改善箇所説明図

図：左ハンドル車

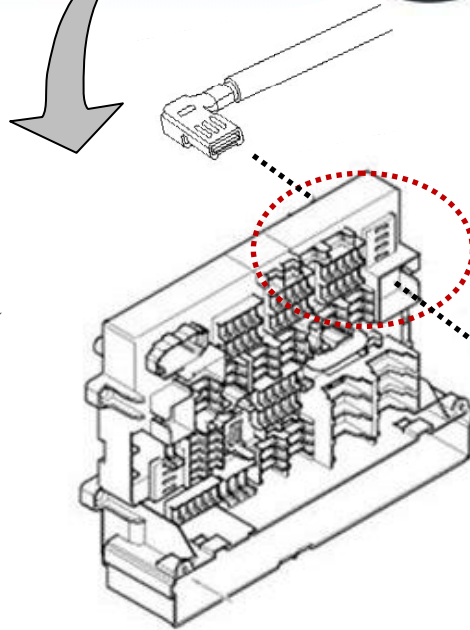
バッテリー プラス ケーブルと
パワー ディストリビューション
ボックスとの接続部分

車両の電装部品へ電力を供給するパワー ディストリビューション ボックスとバッテリーを接続するバッテリー プラス ケーブルにおいて、接続部分のコネクターのメッキ用金属及び構造が不適切なため、車両振動によって発生する腐食により接触抵抗が増大するおそれがある。そのため、当該ボックスから電装部品へ十分な電力を供給できずに電装部品に不具合が発生することがあり、最悪の場合、走行中にエンジンが停止する。

全車両、当該コネクターを対策品に交換する。また、車両振動の影響を低減するため、接続部分にボルトを取り付けるとともに、ケーブルを固定する。
